# 新竹縣政府工程查核代表照片表

拍攝日期：112.05.04

工程名稱：新竹縣竹東鎮中山國民小學 A 棟校舍拆除重建暨幼兒園與地下停車場興建工程

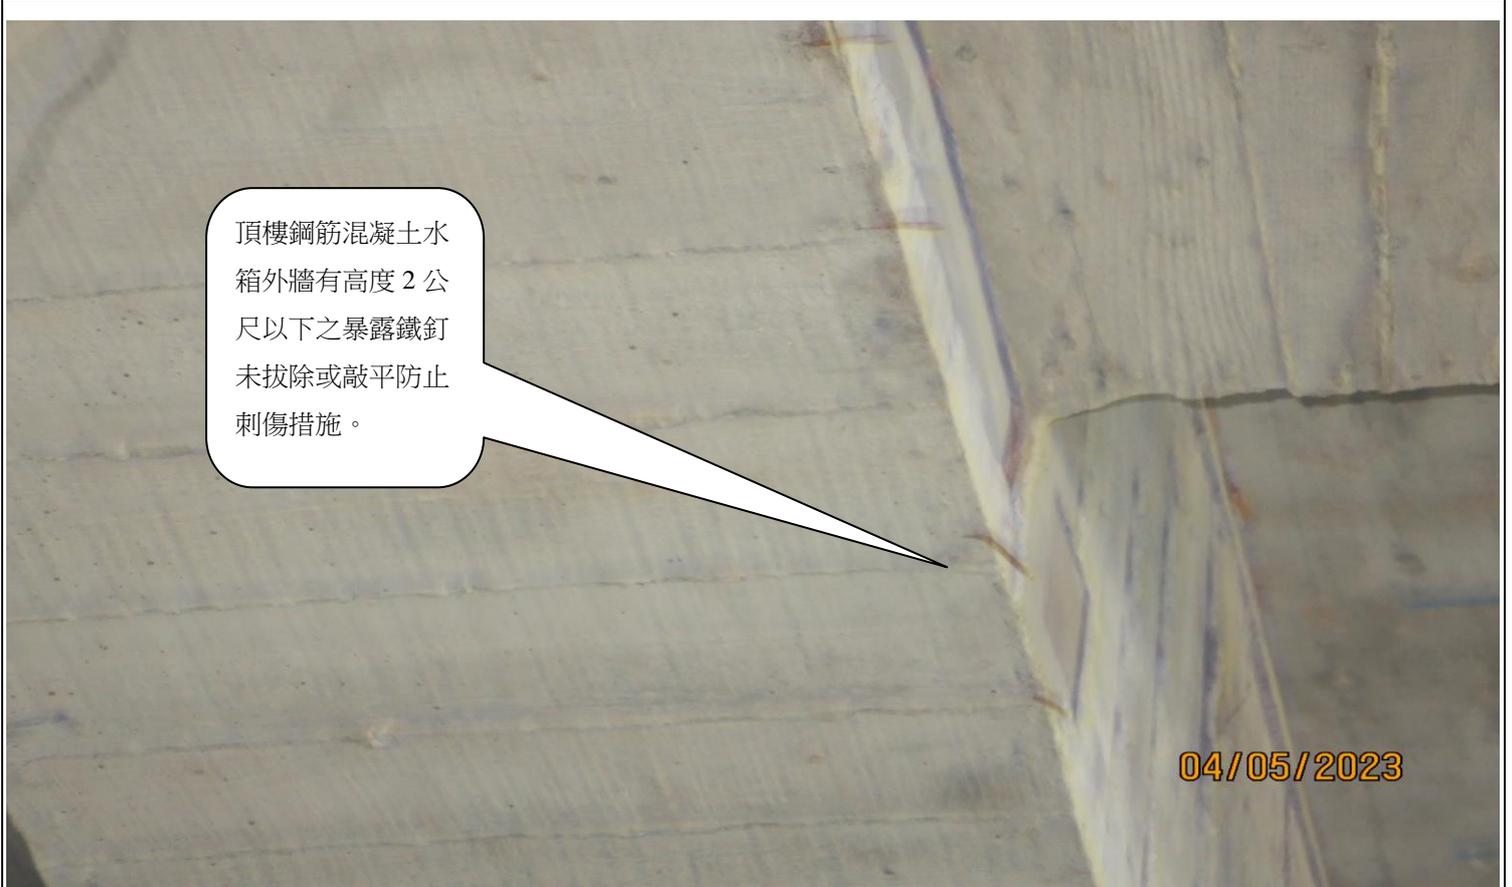
新建校舍外緣與外牆工作架之間有大於 20 公分之間隙，無防止發生勞工墜落危險之設備或安全措施。
